ZP.2131.6.2024

## Wyjaśnienia treści Specyfikacji Warunków Zamówienia

**dotyczy: postępowania o udzielenie zamówienia publicznego prowadzonego w trybie podstawowym z możliwością negocjacji, na podstawie art. 275 pkt 2 ustawy z dnia 11 września 2019 roku Prawo zamówień publicznych (t. j. Dz. U. z 2023 r., poz. 1605 ze zmianami), dalej: „ustawa” pn. „Rozbudowa Muzeum Martyrologicznego w Żabikowie”.**

#### **Zestaw pytań nr 7 z dnia 13 maja 2024 roku**

13. Przedmiar pomocniczy poz. 181, podano liternictwo (napis nad wejściem):

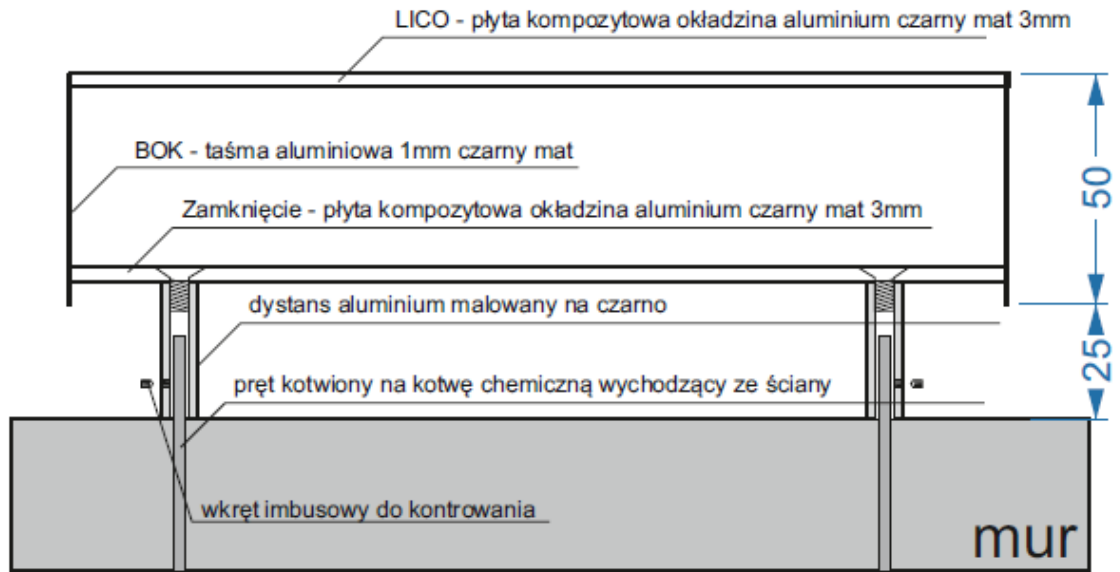
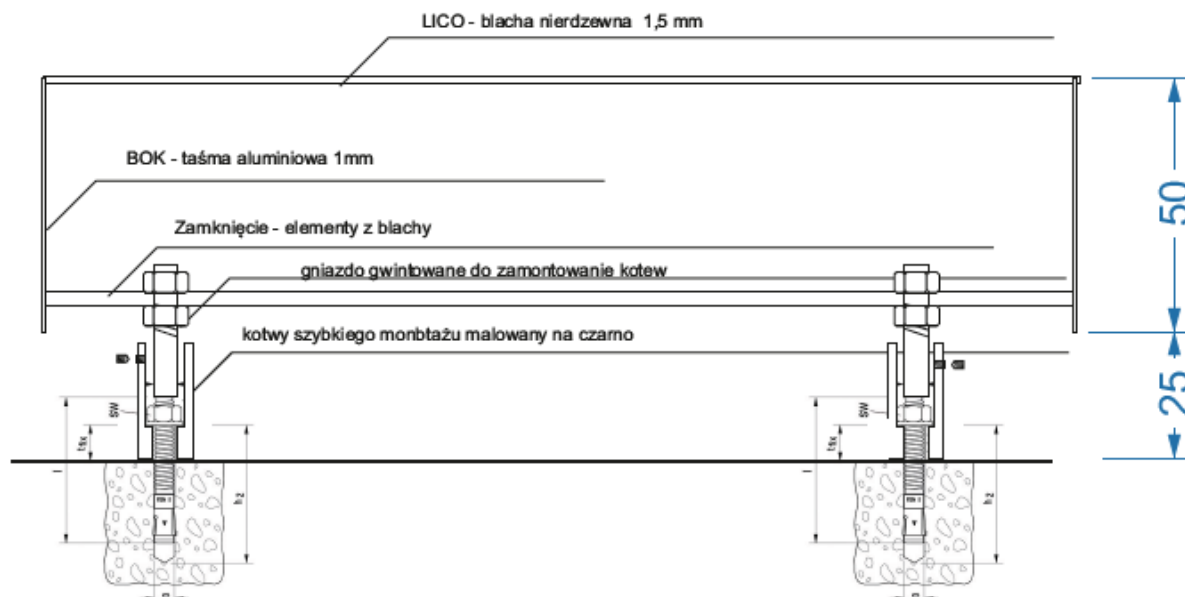
Proszę o wybór technologii wykonania, ponieważ traktując literalnie zapisy opisu, zasłaby konieczność obracania literami w trakcie montażu co jest niewykonalne. Poniżej dwa warianty sugerowanej technologii wykonania:

Wariant I

Wariant II

Proszę o informację, czy napis ma posiadać podświetlenie (jeśli tak prosba o uzupełnienie w projekcie branży IE.

**Odpowiedź:** Podany sposób wykonania i montażu liter, w trakcie projektu i obecnie był konsultowany z doświadczonymi wykonawcami liternictwa. Nie ma potrzeby obracania liter. Montaż na wkręty. Wariant II bliższy wymaganej technologii. Technologia wykonania liter jest autorska, dlatego będzie konieczne przedstawienie i zatwierdzenie przykładowej litery przed wykonaniem całego napisu. Konieczne wykonanie szablonów dla określenia lokalizacji wkrętów. Nie przewiduje się podświetlania liter. Wykonawca liternictwa musi posiadać referencje w podobnych realizacjach.
